RUIMTELIJKE EN FUNCTIONELE BESCHOUWING PLANNEN HARMONIE-LOCATIE

18-10-2016

Dit document is een beschouwing van de twee plannen voor de Harmonielocatie; de 7 Dorpelingen en In Harmonie. Het is samen met 'Vergelijking plannen Harmonielocatie' van Aad Trompert een document die beide plannen naast elkaar legt. Er zijn geen plus- of minpunten uitgedeeld, er is alleen gekeken hoe deze plannen passen in het weefsel en aansluiten op de openbare ruimte.

Groen

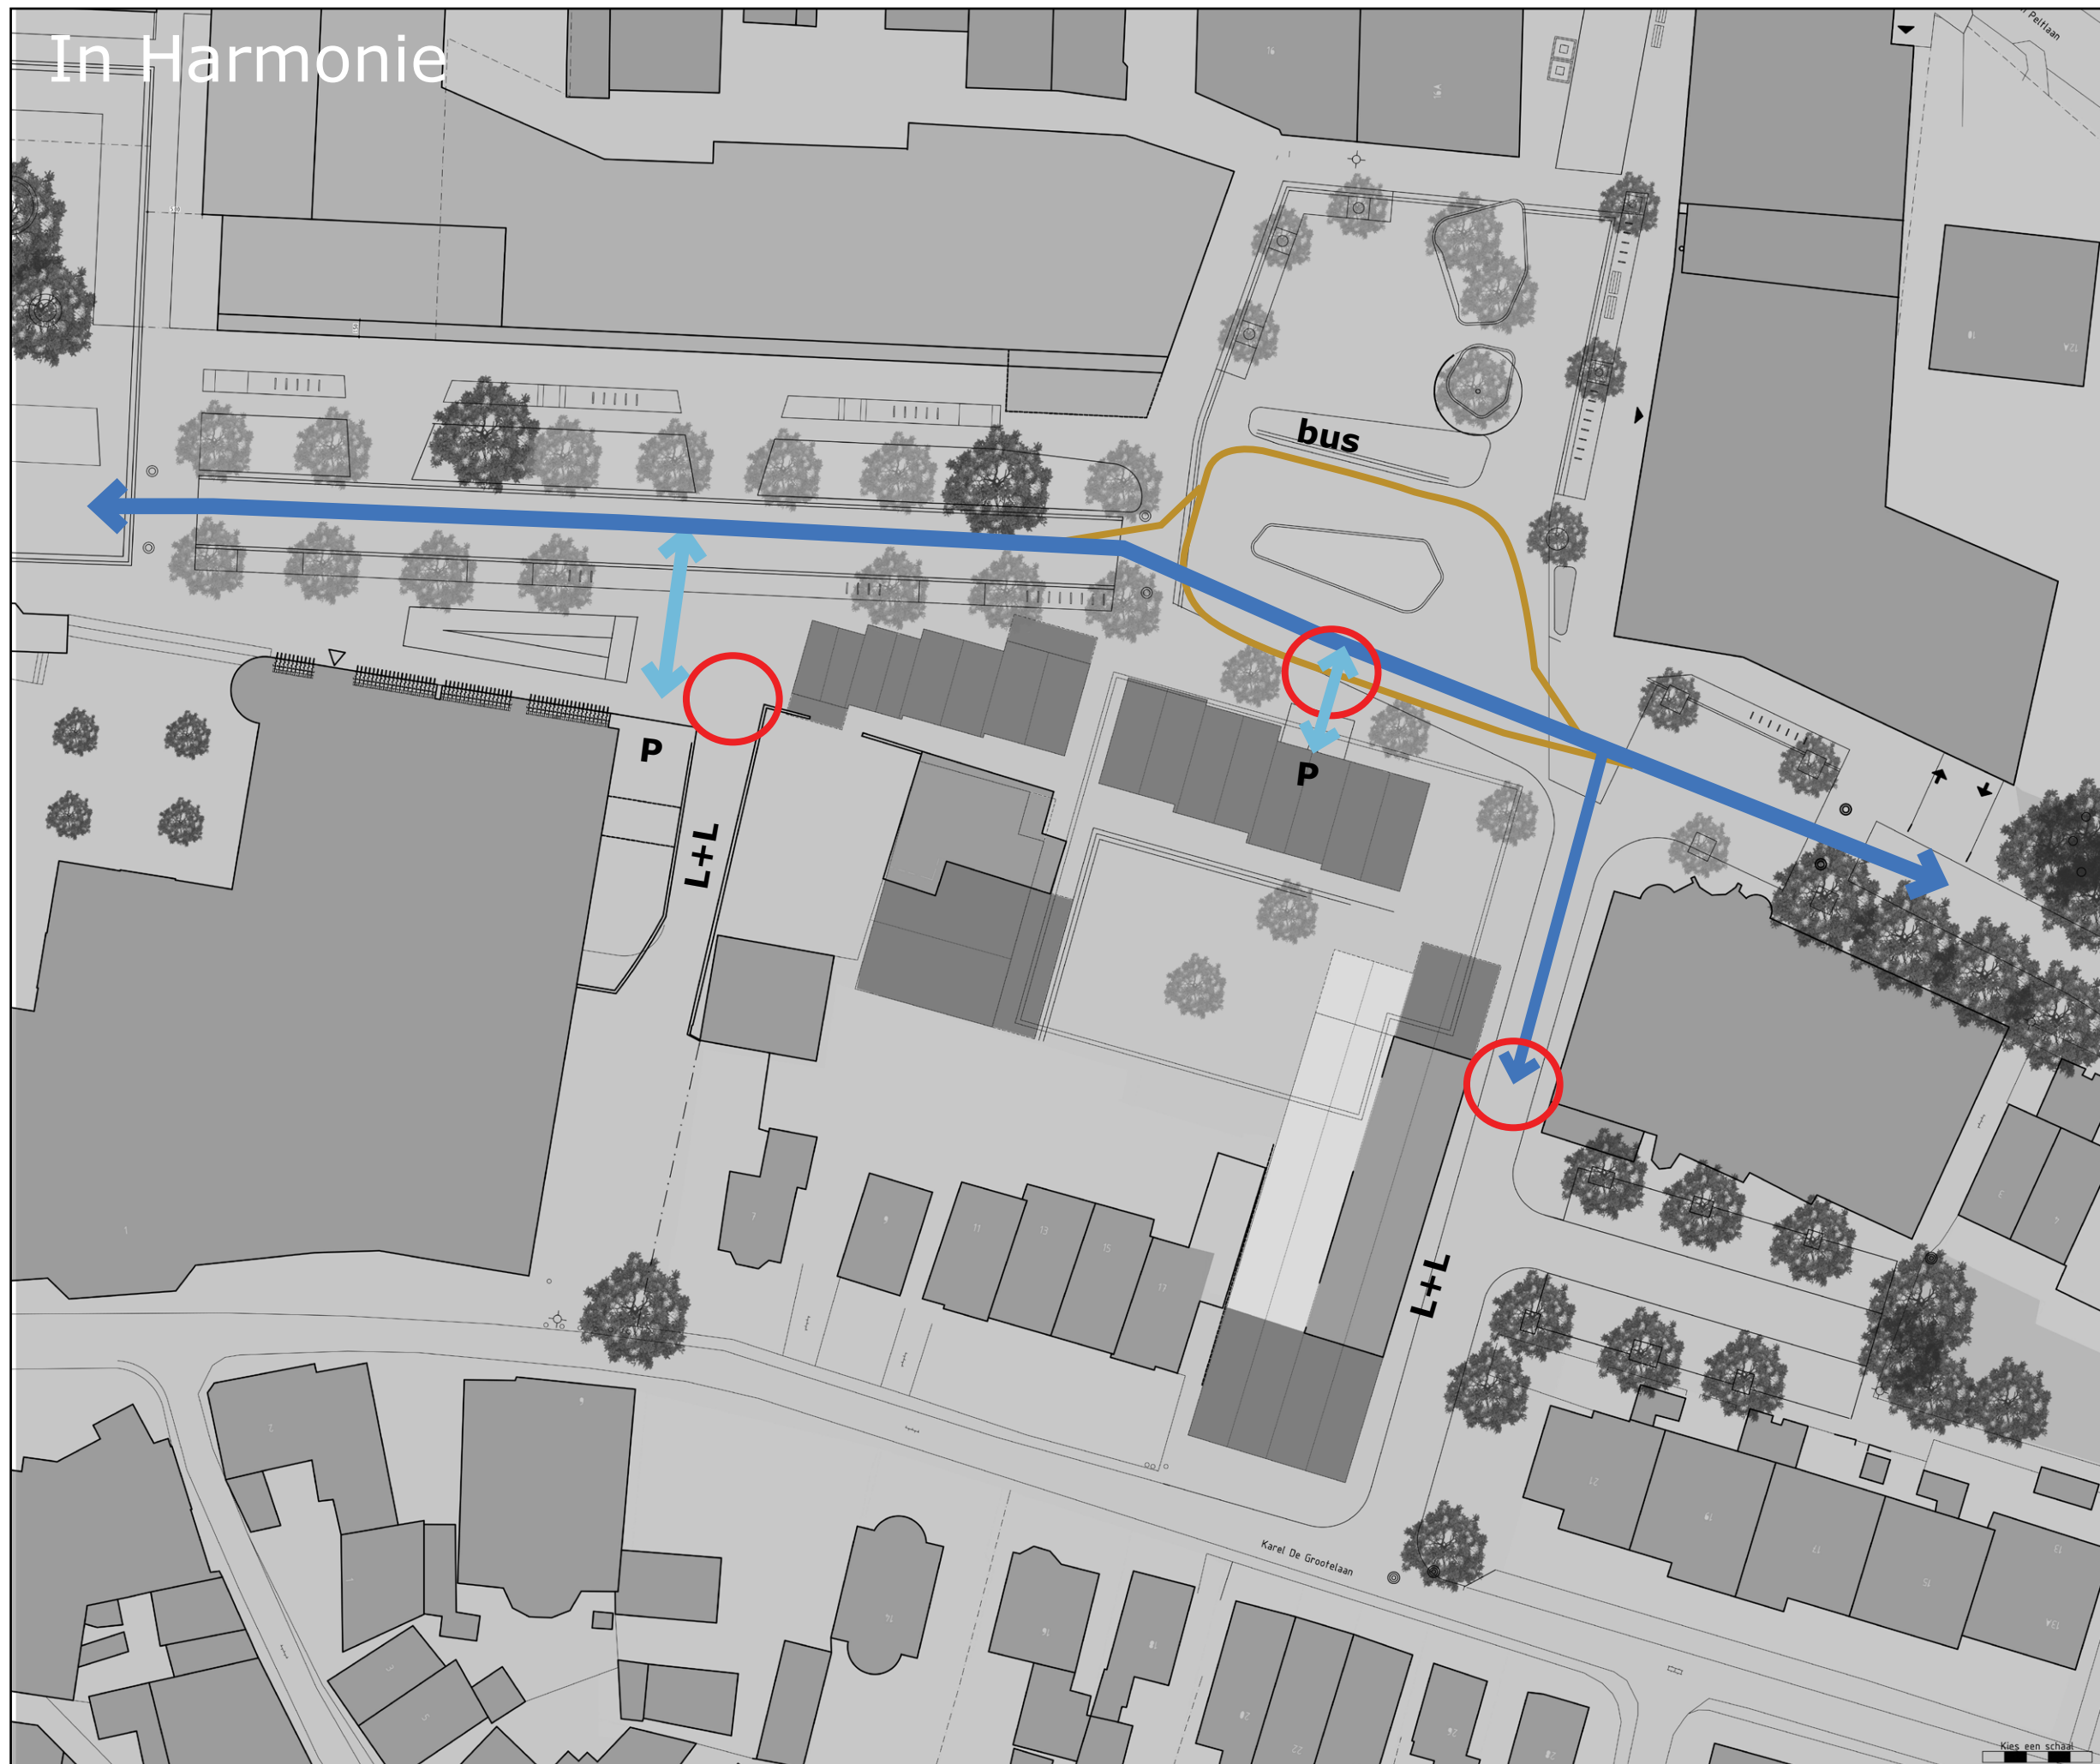
Door het naar voren schuiven van de rooilijn is het aanzicht van het gebouw minder groen.

Het entreeplein krijgt een minder groene uitstraling

Er kunnen geen bestaande bomen blijven staan ter plaatse van de Harmonielocatie

De bomen aan de Karel de Grotelaan kunnen wel blijven staan

Bomen op de parkeerbak vragen om extra maatregelen

Waarom geen bomen in groenvak naast de bus?

Auto en bus

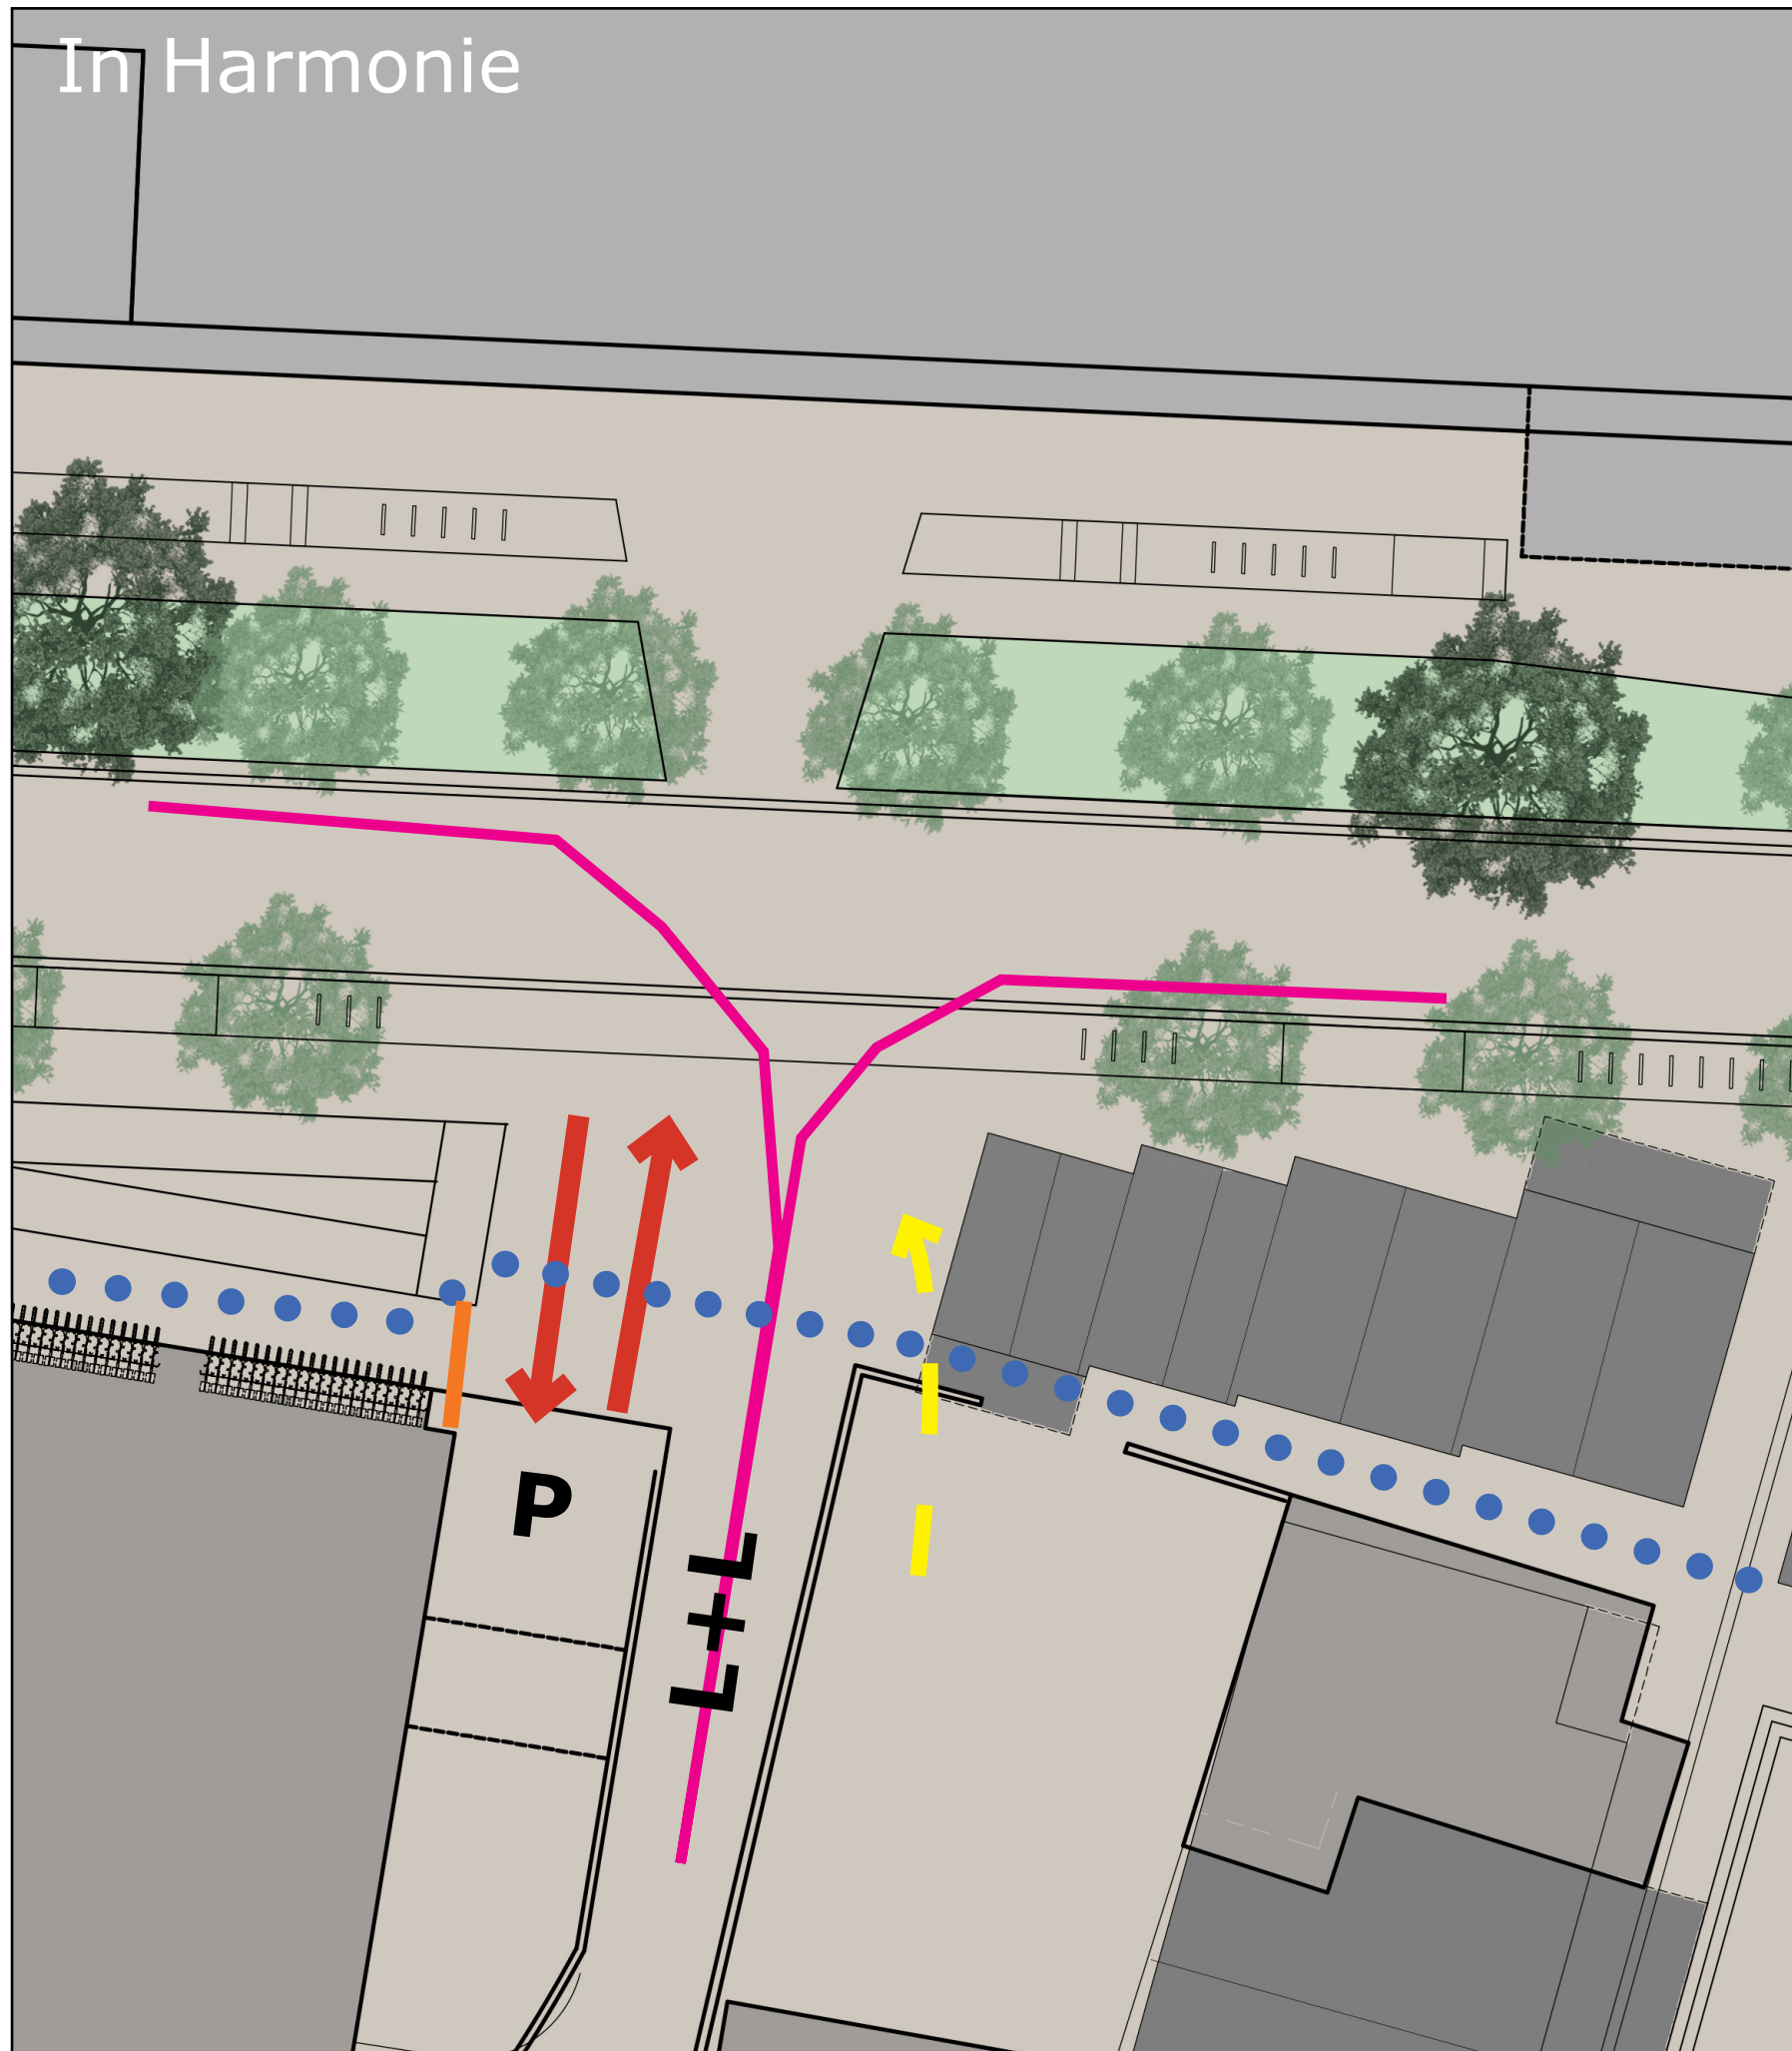
Doorgaand autoverkeer kan doorgang vinden

Knelpunt

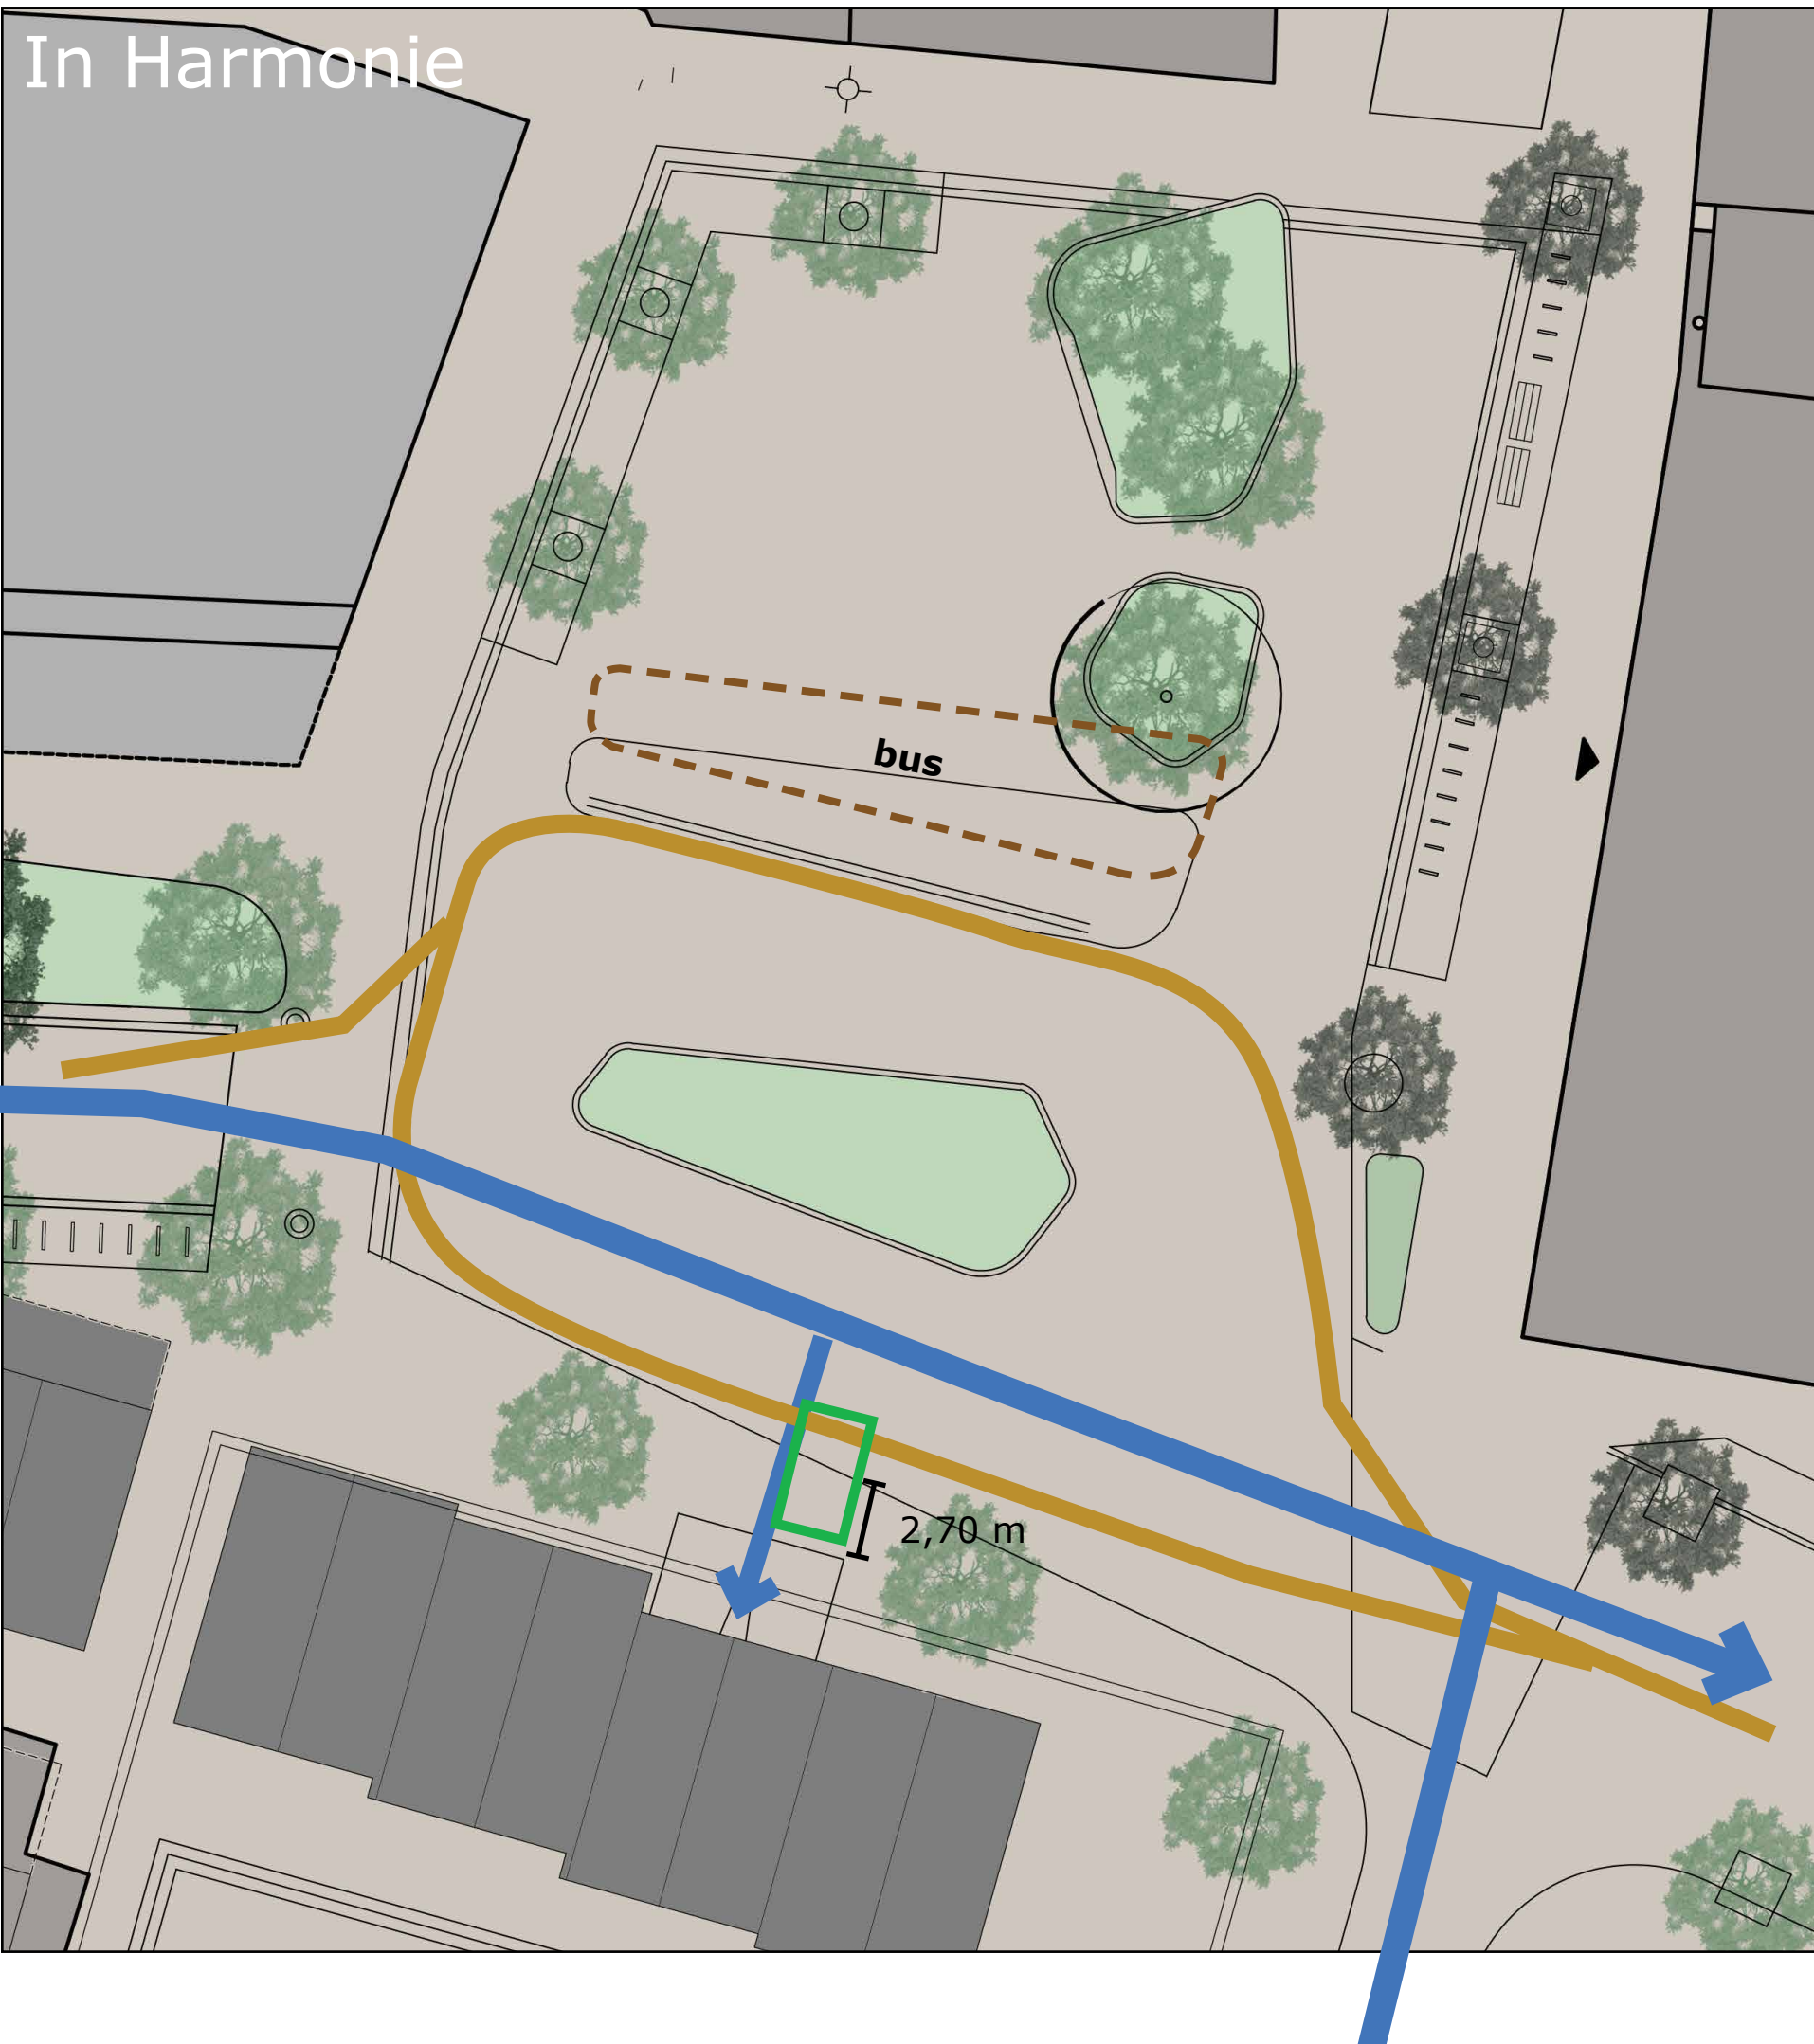
In- en uitrit parkeergarage en laad- en losverkeer kruist voetgangers- en fietsroute

Hoogteverschil in maaiveld bij Deen is niet uitgewerkt en kan lastig opgelost worden.

Ontsluiting Plein 36 voor autoverkeer is niet uitgewerkt

NB Tijdens de behandeling van het parkeer- en verkeersonderzoek in de klankbordgroep is destijds door de aanwezigen de uitdrukkelijke wens uitgesproken om de doorgang voor fietsers en voetgangers op deze locatie (noordzuid) dicht te zetten. Dit vanwege het conflict tussen (achteruitrijdend) bevoorradend verkeer enerzijds en fietsers en voetgangers anderzijds.
